Číslo ZBV:	47
Název a evidenční číslo Stavby:	Modernizace silnice II/358, Litomyšl - Česká Třebová - N24190086b
Název stavebního objektu / provozního souboru (SO/PS):	Úpravy sjezdů vč. propustků
Číslo SO/PS / číslo Změny SO/PS:	SO 122/04

§222 - Změnový list pro změny dle odst. (6)

Věc: Pokyn Správce stavby k provedení Variace (Pod-čl. 13.3 OP/ZP)

SITUACE 1

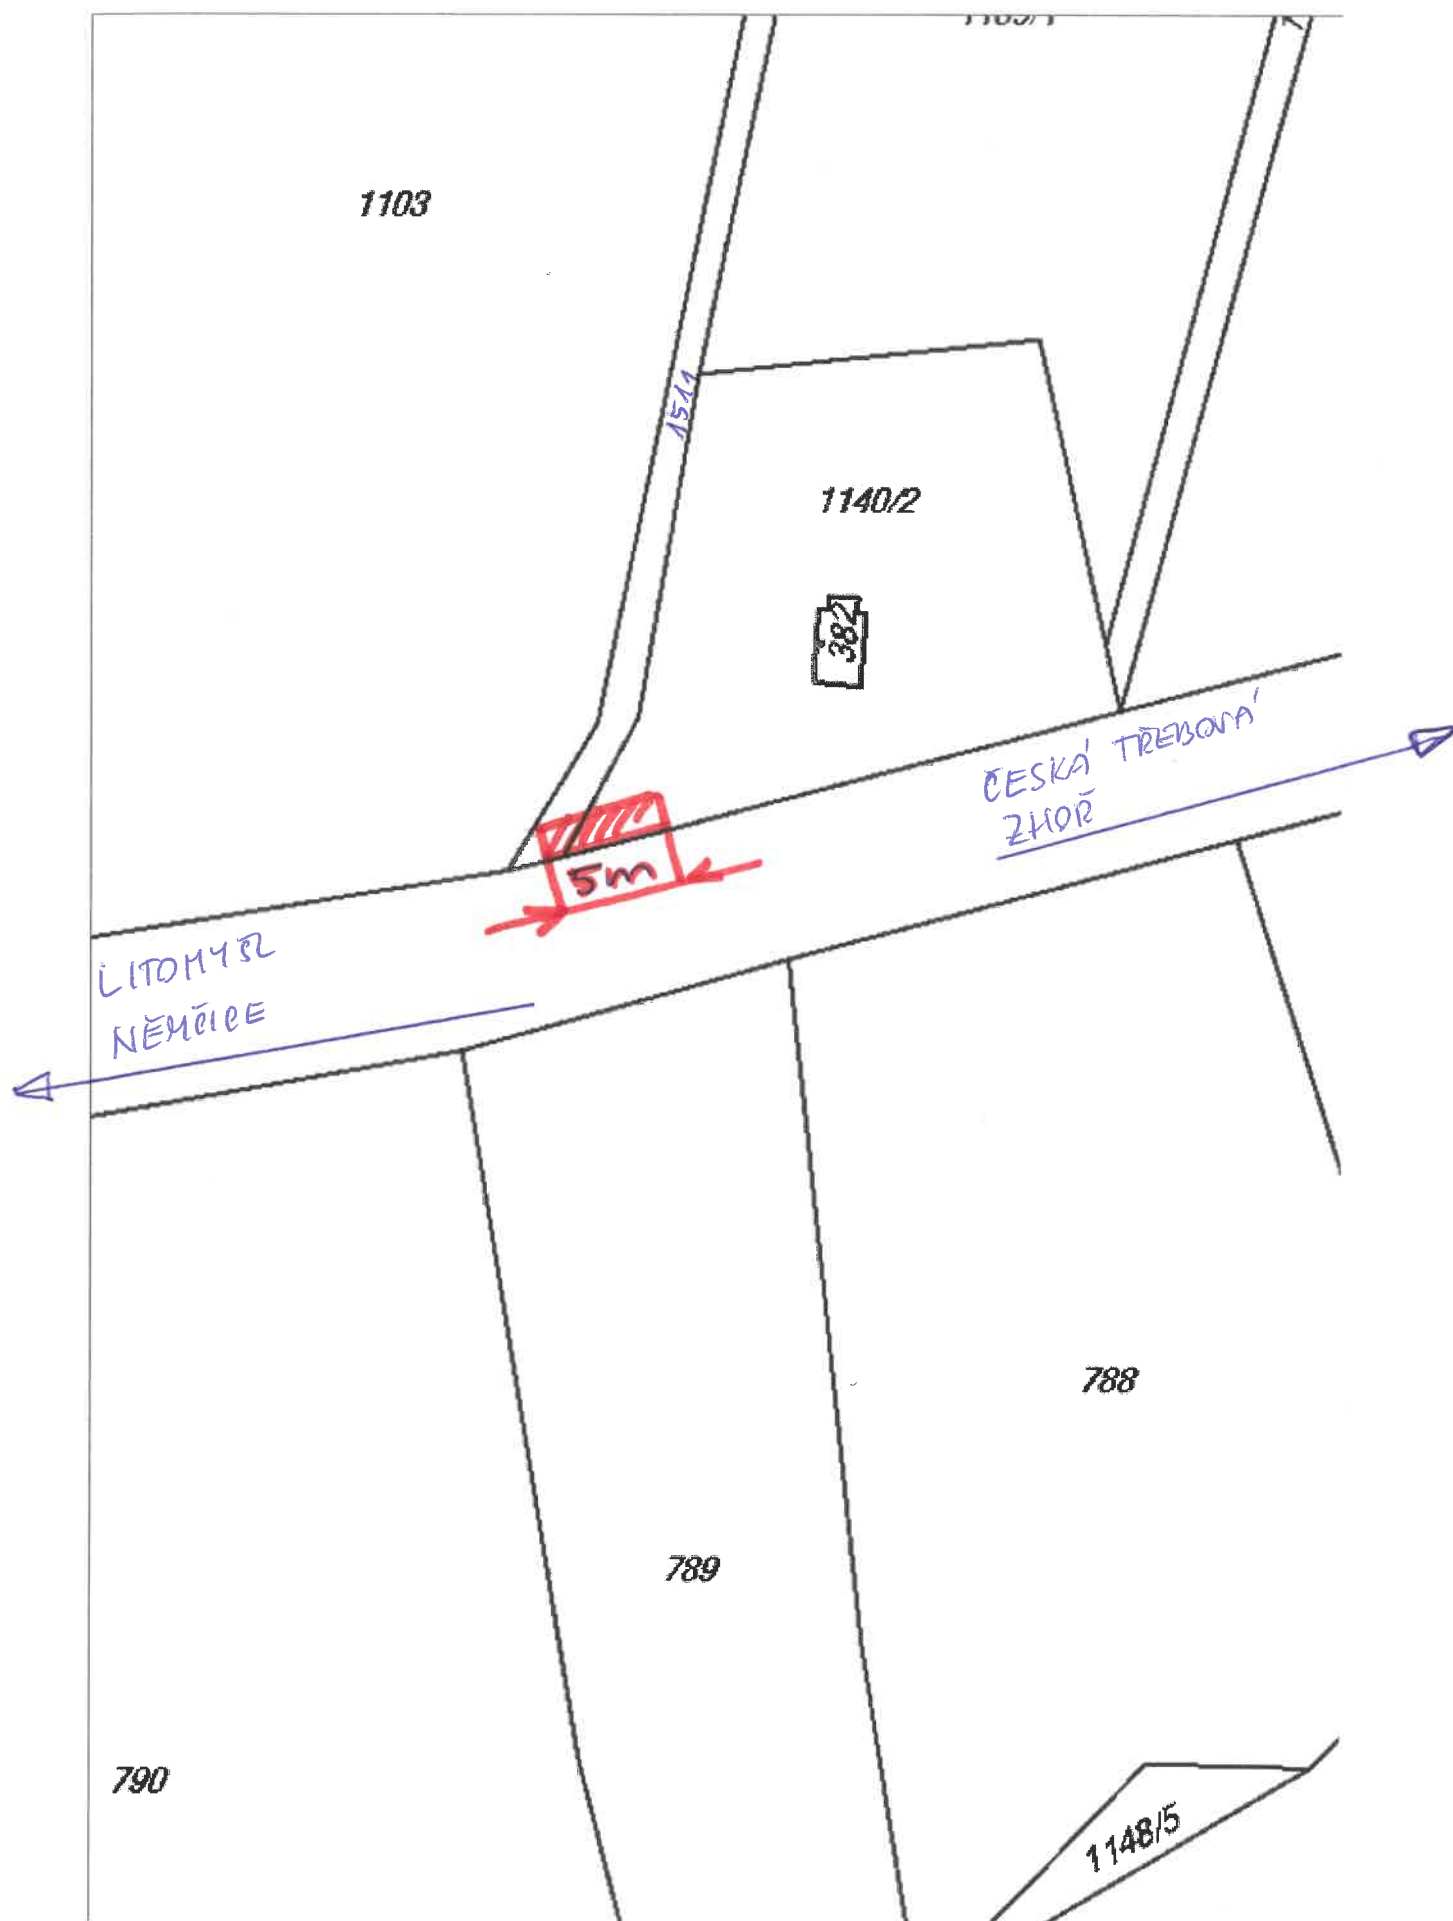
podle ustanovení § 10 zákona o PK zřízení komunikačního připojení ppč. 1140/2 v k.ú. NĚmčice u České Třebové na silnici II/358 u obce NĚmčice z důvodu zajištění příjezdu k obecnímu vodojemu dle přiložené situace.

1. Stavební uspořádání sjezdu musí být takové, aby se zabránilo stékání srážkové vody na vozovku silnice. Sjezd bude zpevněný, bezprašný, snadno čistitelný a jeho užíváním nesmí docházet ke znečišťování silnice.

3. Budou dodrženy rozhledové trojúhelníky podle ČSN 73 6110+Z1 (čl. 12.7). Na ploše vymezeného rozhledového trojúhelníku nesmí být žádné překážky vyšší než 0,75 m nad úrovní jízdního pruhu i sjezdu.

5. Sjezd musí navazovat plynule na niveletu silnice a jeho šířka musí umožňovat vozidlům, která jej budou využívat, plynulé odbočení ze silnice a výjezd na ni.

6. Bude zachováno odvodnění silnice, proto bude součástí sjezdu trubní propustek. Trouby budou ukončeny šikmými čely.
7. Během stavby nesmí dojít k narušení nebo ohrožení bezpečnosti a plynulosti silničního provozu.

9. Minimálně 0,5 m od zpevněné krajnice silnice nebude žádná součást komunikačního připojení převyšovat povrch vozovky (aby nebyla tvořena překážka pro pluhování).

Na základě výše uvedeného požadavku obce Němčice tímto vydávám pokyn k provedení Variace spočívající v provedení sjezdu, a to v souladu s podmínkami stanovenými správním rozhodnutím.
